**INFORME DE ORIENTACIÓN DE OFICIO
N° 003-2025-OCI/0411-SOO**

**EJECUCIÓN DE LA OBRA “MEJORAMIENTO VIAL DEL JR.
LEONCIO PRADO, TRAMO: AV. LAS AMÉRICAS - AV.
ARGENTINA, ANEXO BUENOS AIRES, DISTRITO DE
PILCOMAYO - HUANCAYO - JUNÍN” CON CUI 2178753**

**PERÍODO DE EVALUACIÓN:
7 AL 16 DE ENERO DE 2025**

Cuadro n.º 2
Registro fotográfico del desgaste superficial en los paños del pavimento
Jr. Leoncio prado, tramo: Av. Argentina - Jr. 28 de Julio.

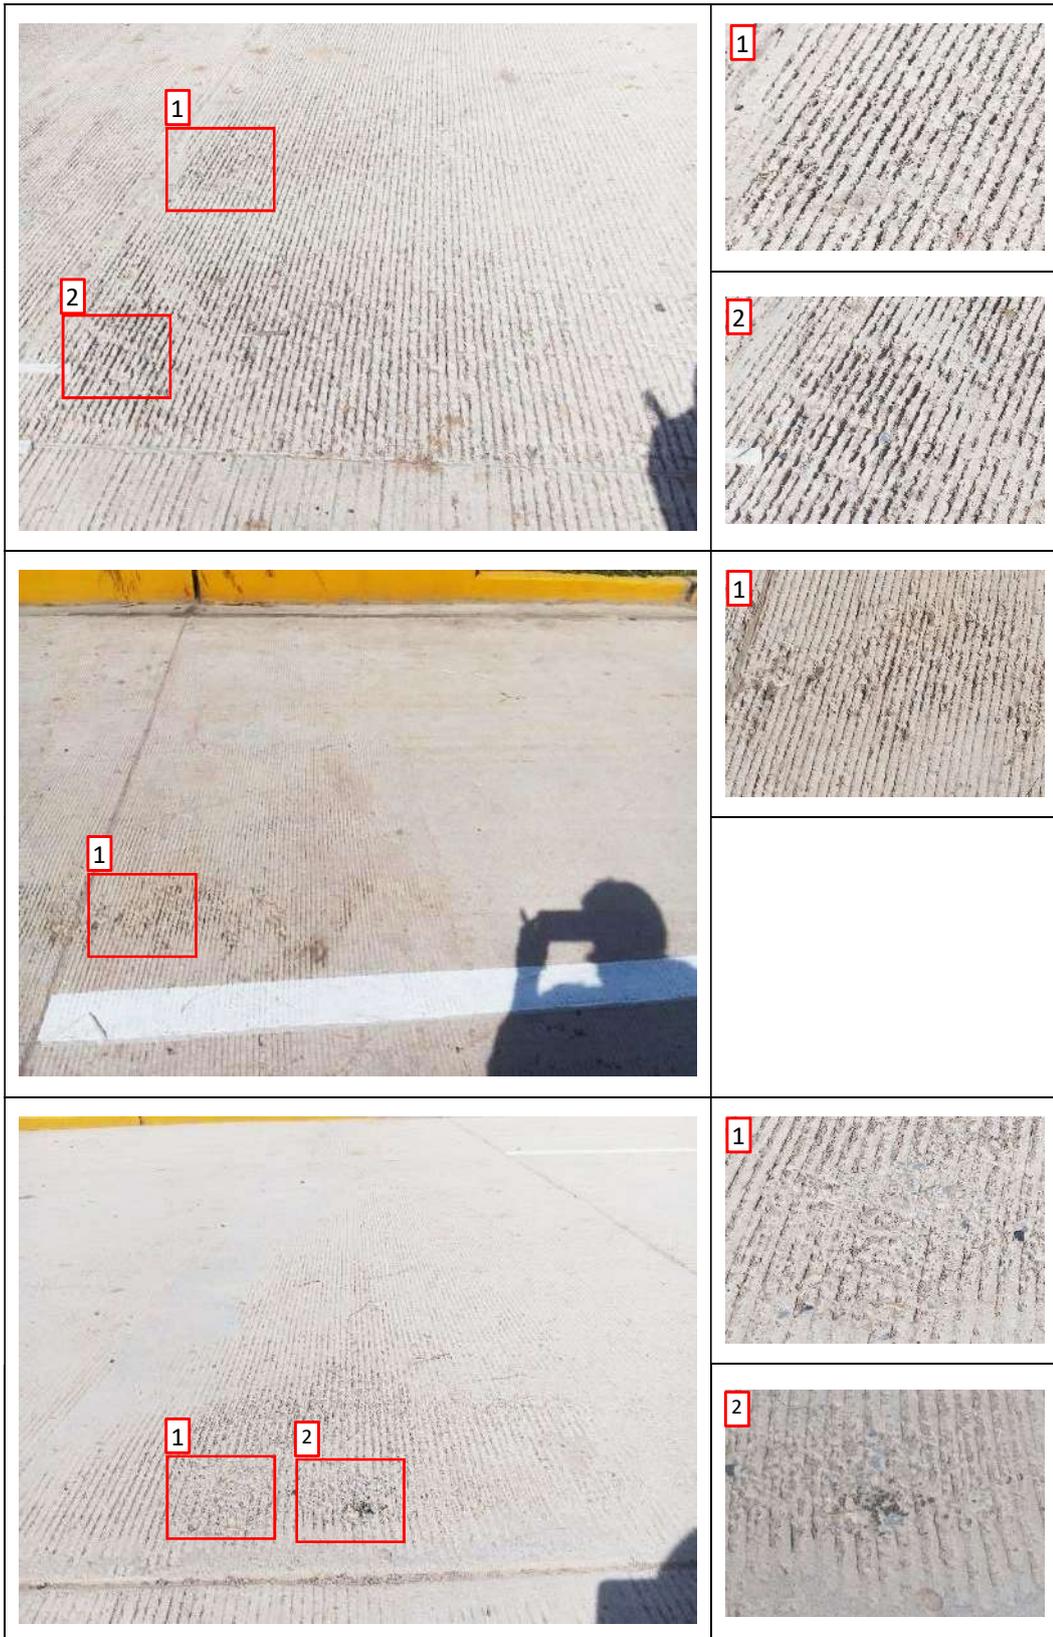
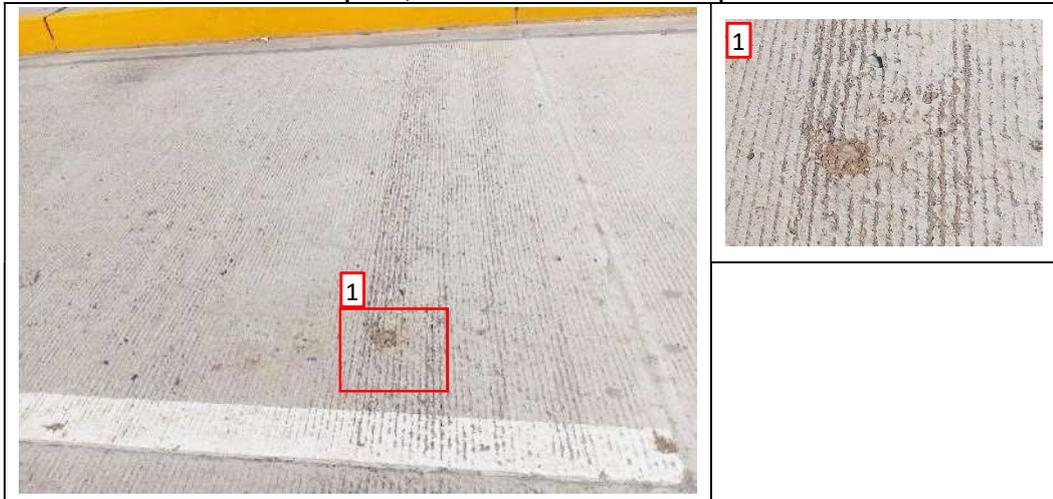
De lo anterior, durante la inspección del 16 de enero de 2025 se identificó hasta 11 paños del pavimento de concreto con la superficie desgastada, con una textura irregular y en algunos casos con el agregado grueso expuesto, lo que podría conllevar a un desprendimiento prematuro de los agregados y una pérdida de rugosidad en la superficie.

Al respecto, el desgaste observado en los paños mencionados podría atribuirse a deficiencias en el peinado del acabado del concreto, cuya profundidad es especialmente notable en los paños observados. Dicho peinado debió ejecutarse de tal manera que resultara imperceptible a simple vista, tal como se indicó en las especificaciones del expediente técnico.:

Cuadro n.º 6
Registro fotográfico del desgaste superficial en los paños del pavimento
Jr. Leoncio prado, tramo: Jr. Córdova - Jr. Velasco Alvarado

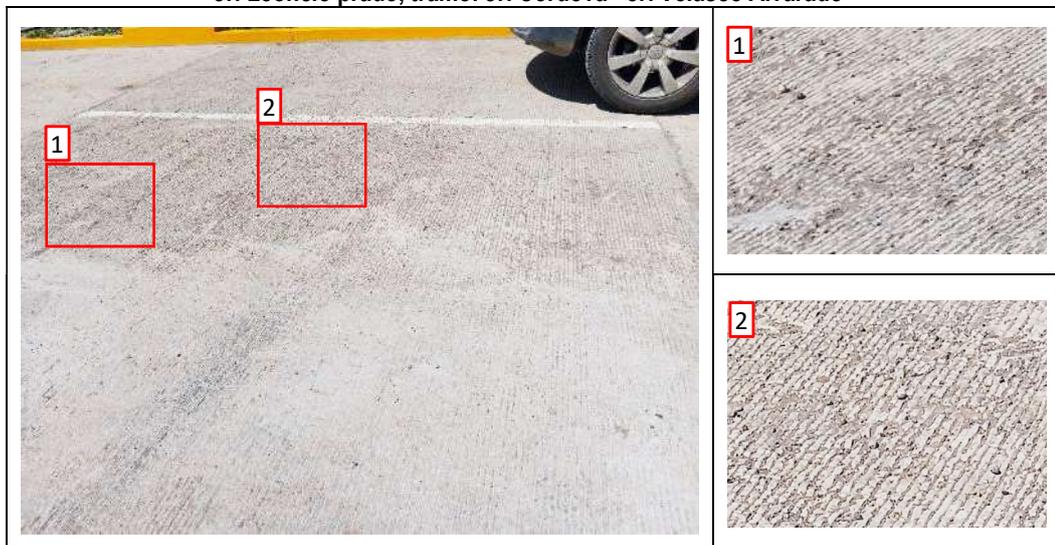
Asimismo, se identificó 2 paños con fisuras y grietas que podrían facilitar la filtración de aguas de lluvia hacia la subbase del pavimento, lo que podría provocar un deterioro acelerado del mismo. Esta situación, a su vez, podría generar daños más severos, reduciendo así la vida útil de la obra ejecutada en el sector observado.

Según lo expuesto, para la aceptación de los trabajos y recepción de la obra, resulta necesario que el Supervisor de obra verifique la ausencia de fisuras y grietas en el pavimento. El supervisor debe exigir el sellado de estas imperfecciones o, si fuese necesario, solicitar la demolición y reconstrucción del área afectada, a fin de brindar la aceptación de los trabajos.
